**REGIONALNY DYREKTOR
OCHRONY ŚRODOWISKA
w BYDGOSZCZY**

WOO.4220.838.2023.PS1.3

POSTANOWIENIE

- I. Wyrażam opinię, że dla planowanego przedsięwzięcia pn.: „Budowa farmy fotowoltaicznej na działce ewidencyjnej nr 63/2 gmina Pruszcz, obręb Ciesleszyn”, nie istnieje konieczność przeprowadzenia oceny oddziaływania na środowisko.
- II. Zgodnie z treścią art. 64 ust. 3a uouioś wskazuję:
 1. Istotne warunki korzystania ze środowiska w fazie realizacji i eksploatacji lub użytkowania przedsięwzięcia, ze szczególnym uwzględnieniem konieczności ochrony cennych wartości przyrodniczych, zasobów naturalnych i zabytków oraz ograniczenia uciążliwości dla terenów sąsiednich, w tym:
 - 1) Prace budowlane rozpocząć poza okresem lęgowym ptaków oraz kluczowym okresem rozrodu gatunków dziko występujących zwierząt, przypadającym w terminie

Rys nr 1. Plan nasadzeń zieleni izolacyjnej zgodny z uzupełnieniem Kip z dnia 30 listopada 2023 r. (czerwona linia).

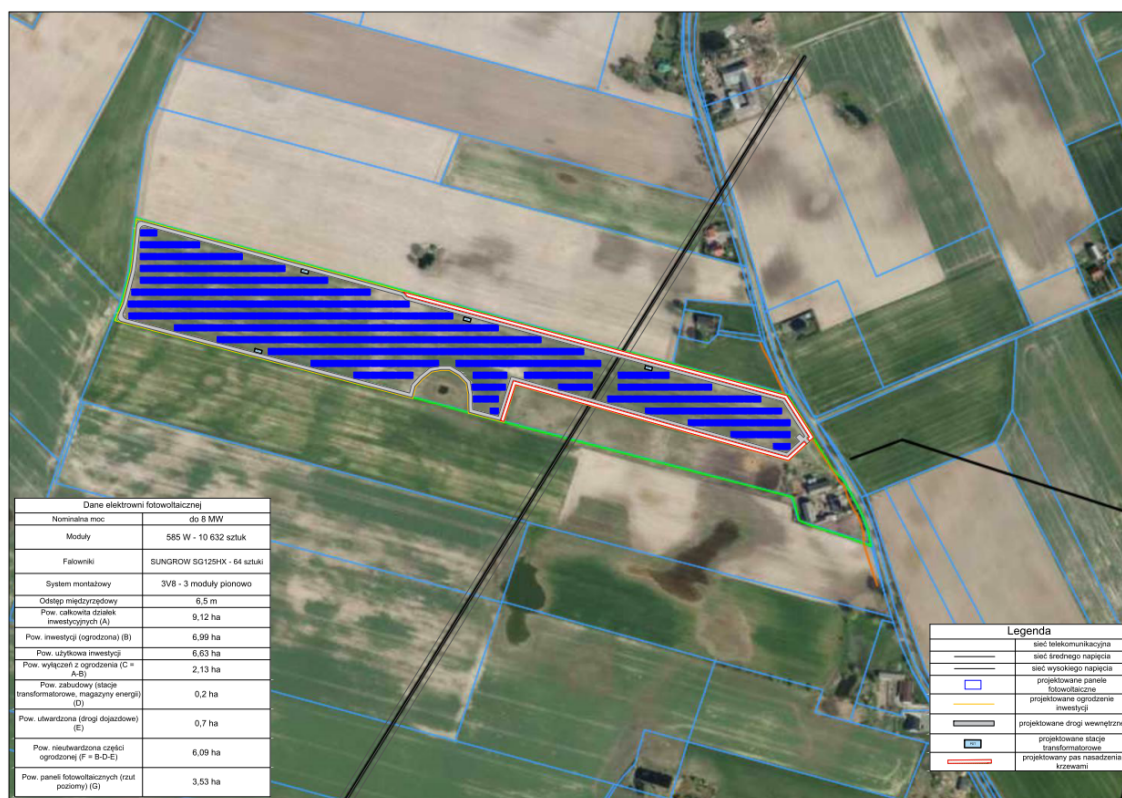
- 2) Przedsięwzięcie zrealizować w granicach terenu wskazanego na poniższym rysunku (Rys. nr 1).
- 3) Wprowadzić nasadzenia krzewów wzdłuż części ogrodzenia zamierzenia (zgodnie z Rys. nr 1 – czerwona linia). Do nasadzeń stosować rodzime gatunki krzewów, np. jałowiec pospolity, dereń świdwa, bez czarny, tarnina, głóg, szakłak pospolity, trzmielina, kruszyna pospolita, leszczyna pospolita, czeremcha zwyczajna, głóg jednoszyjkowy, bez koralowy, kalina koralowa, berberys zwyczajny. Ewentualne przycinanie krzewów prowadzić poza okresem lęgowym ptaków przypadającym w terminie od 1 marca do 31 sierpnia lub w dowolnym terminie po potwierdzeniu przez specjalistę przyrodnika, maksymalnie na 2 dni przed przycięciem, braku aktywnych lęgów ptaków oraz rozrodu zwierząt w obrębie krzewów przeznaczonych do przycięcia.
